Avis délibéré de l’Autorité environnementale sur l’aménagement de la RN57 au sud de Pontarlier (25)

n°Ae : 2021-136

Avis délibéré n° 2021-136 adopté lors de la séance du 10 février 2022

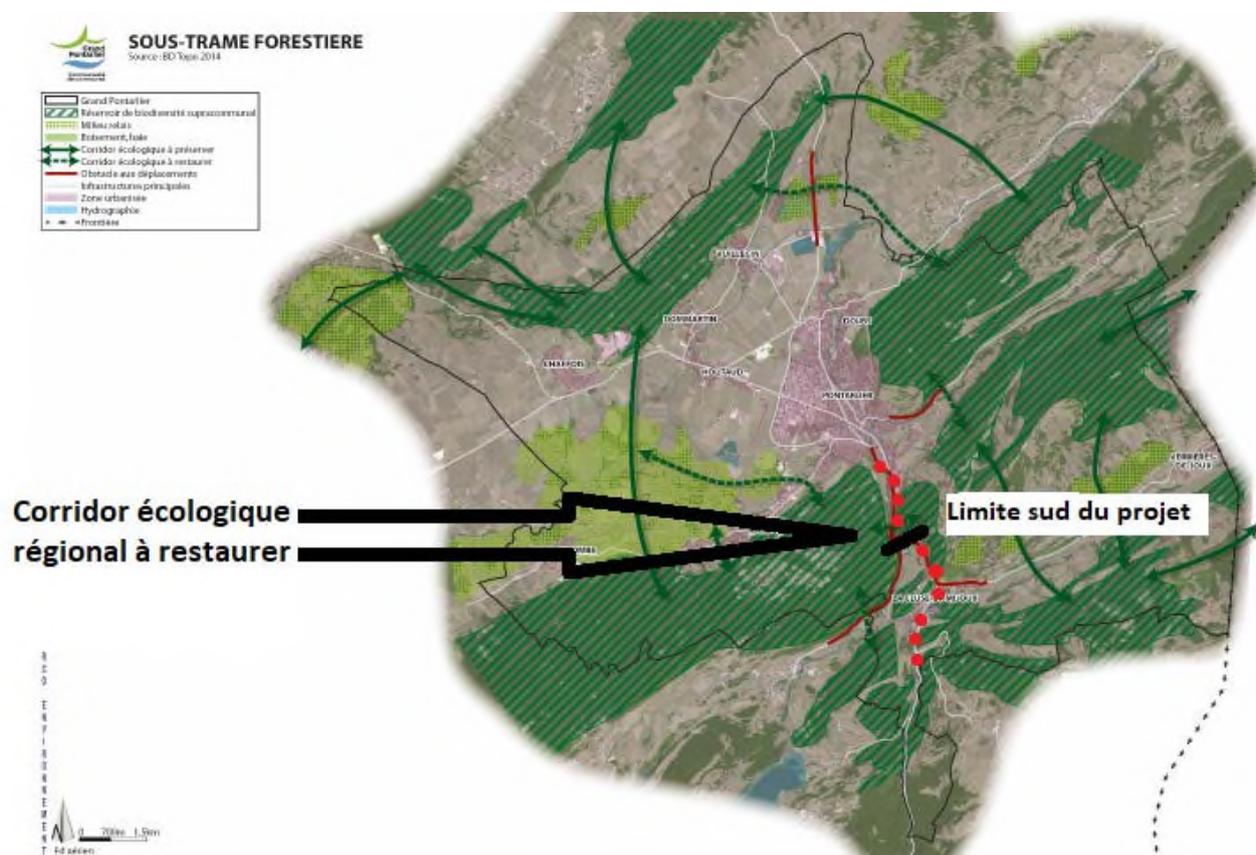
Sa présence fréquente est avérée dans la cluse. Le dossier indique un « *axe de passage entre la RN57 et la RD437 pour transiter entre les montagnes du Larmont et le boisement de la Fauconnière, particulièrement utilisé par le lynx* », mais ne localise pas ce passage. Plusieurs cartes du dossier qui illustrent une analyse des collisions montrent la RN57 comme un axe meurtrier – ce qui atteste bien de la présence de lynx.

Le dossier signale que le lynx a été vu à plusieurs reprises à l'aide d'un piège photographique dans la « *partie la plus au sud [du projet], après l'échangeur entre la RN57 et la RD437* » (mais l'emplacement du piège n'est pas davantage localisé dans le dossier). Les éléments indiqués amènent cependant à considérer qu'il correspond à la localisation précitée dans le schéma régional de cohérence écologique (SRCE).

L'Ae recommande de compléter l'état initial par la présentation du plan national d'actions en faveur du Lynx boréal, de mettre à jour les corridors biologiques et de présenter clairement les lieux de traversée privilégiés de la RN 57 par le lynx à travers l'analyse de mortalité.
